WYJAŚNIENIA

treści specyfikacji warunków zamówienia

Na podstawie art. 284 ust. 2 ustawy z dnia 11 września 2019 r. ustawy z dnia 11 września 2019 roku Prawo zamówień publicznych (t. j. Dz. U. z 2022 r. poz. 1710 ze zm.) Zamawiający udziela wyjaśnień treści specyfikacji warunków zamówienia dot. Postępowania prowadzonego w trybie podstawowym pn. **Rozbudowa drogi gminnej nr 105816L ul. Armii Krajowej w Piaskach**

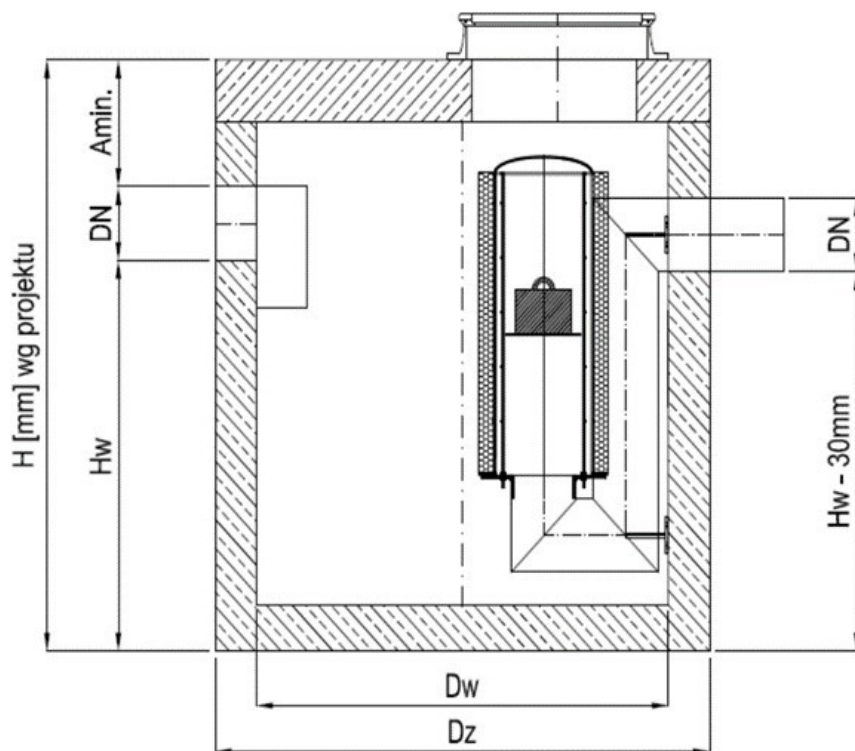
W Opisie technicznym i na profilu znajduje się informacja iż separator substancji ropopochodnych oraz wprowadzenie do rzeki jest przedmiotem odrębnego opracowania. Prosimy o informację czy separator i wylot do rzeki jest poza zakresem inwestycji oraz w którym miejscu i w jaki sposób ma być zakończony kanał kanalizacji deszczowej.

W opisie projektu jest wyszczególniony separator jednak jego dane są w odrębnym opracowaniu – proszę o udostępnienie opracowania lub podanie danych urzędnika oczyszczającego

W dokumentacji technicznej nie występuje odrębne opracowanie dotyczące separatora substancji ropopochodnych (omylka pisarska w OP oraz profilu kd).

W miejscu studni D0 należy zamontować separator substancji ropopochodnych zgodny z poniższym rysunkiem i o wymiarach:

Dz -1800-1300 mm

Amin- 350 mm

Dn - 500 mm

W ofercie należy uwzględnić wykonanie wylotu kolektora do rzeki wraz z jej umocnieniem według załączonej dokumentacji technicznej rys. 4.4, 4.5, 4.6.
